キット

取り付け前 準備

図3

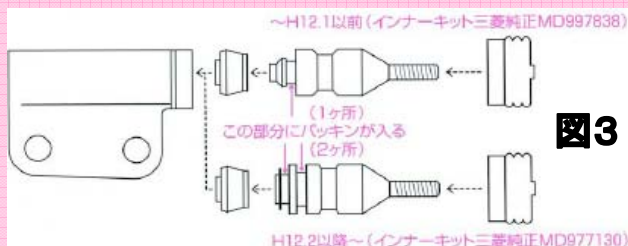
作動変更パーツは、設計変更を行っています。ブッシュロットの形状が変更になっている為、図3を参照の上、現在使用しているブッシュロットの packing を、純正部品で揃えてください。
下記、OSデータを参照してください。

作動変更パーツの設計変更を行っています。ブッシュロットがシングル packing タイプとなっています。オーバーホールを行う場合、三菱純正MD997838のインナーキットをご用意して下さい。

作動変更パーツの設計変更を行っています。以前のモデルは調整式ですがH19.5以降は、自動調整となっています。H19.4以前のモデルを自動調整に変更する場合、専用ブッシュロット(税込み6,300円)をご購入の上、現在使用中のリターンスプリングとリターンスプリングステーを取り除いてください。自動調整式に変更されます。ブッシュロットはダブル packing 仕様となります。また、packing も組み込まれた状態での出荷となります。
